Keuringsverslag van een elektrische laagspanning- en zeer lage spanningsinstallatie

NIET CONFORM

Datum keuring: 02/04/2024

Straatnaam Terweidenstraat
Huisnummer 40
Busnummer -
Postcode 3440
Gemeente ZOUTLEEUEW
Land België

Afbeelding schakel- en verdeelbord:

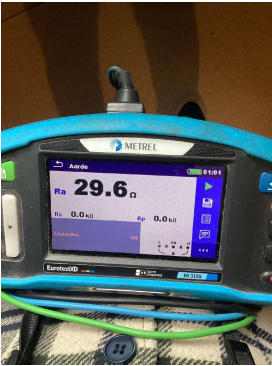
- I1.01 Eéndraadschema van de installatie is te voorzien en/of te vervolledigen. (Boek 1 Afdeling 2.12 - 2.13 en 3.1.2 en 9.1.2)
- I1.02 Situatieschema van de installatie is te voorzien en/of te vervolledigen. (Boek 1 Afdeling 2.12 - 2.13 en 3.1.2 en 9.1.2)

- I3.12 Een enkele aardingsonderbreker moet geïnstalleerd worden en deze moet bereikbaar blijven voor alle eigenaars, beheerders of uitbaters die gebruik van de gemeenschappelijke aardverbinding. (boek 1 Onderafdeling 5.4.2.1.)

- I4.04 De beschermingsgeleiders zijn niet verdeeld over de ganse installatie. (Boek 1 Onderafdeling 5.3.5.3.G. en 5.4.3.1.)
- I5.02 De aanduiding van de stroomkringen en/of apparatuur, aansluitklemmen, enz dient aangebracht of vervolledigd te worden. (Boek 1 Onderafdeling 3.1.3.1. en 3.1.3.3.A. en 5.1.6.1)

- I5.09 De genaakbare, naakte onder spanning staande delen zijn onvoldoende afgeschermd. (Boek 1 Afdeling 5.1.4. en 4.2.2.3.)
- I5.10 Niet gebruikte invoeringen van het verdeelbord zijn niet correct of onvoldoende afgedicht. (Boek 1 Afdeling 5.1.4. en 4.2.2.3.)

- I6.09 (Installaties voor 1/10/1981) Er is geen bescherming door een differentieelstroombeschermingsinrichting met een gevoeligheid van max 30mA voorzien voor contactdozen zonder aardpen. (boek 1 afdeling 8.2.1 punt 6)

- I7.02 De smeltzekeringhouders of houders van kleine vermogensschakelaars met pennen met een sectie kleiner dan 10mm2 dienen voorzien te worden van kalibreerelementen. (Boek 1 Onderafdeling 5.3.5.5.A.)

- I8.07 Leidingen zijn te bevestigen met aangepaste bevestigingsmiddelen. (Boek 1 Onderafdeling 5.2.2. en 5.2.9.)
- Beide installaties (nummer 40& 42) zijn aangesloten op dezelfde aardingsonderbreker.

- 18.10 De trajecten voor het plaatsen van kabels type XVB of VVB in muren dient in acht genomen te worden. (Boek 1 Onderafdeling 5.2.9.10.)
- 18.13 Kabels van het type VTLmb, LMVVR, COAX, VVT zijn verboden en dienen vervangen te worden door een type conform Boek 1 Onderafdeling 5.2.1.2.

- 19.02 Schakelaar, contactdoos of aftakdoos herschikken en opnieuw bevestigen. (Boek 1 Onderafdeling 1.4.1.3.)
- 19.06 Niet alle contactdozen op LS zijn kinderveilig en/of voorzien van een beschermingscontact (NBN C61-112). (Boek 1 Onderafdeling 1.4.2.3. en 5.3.5.2.)
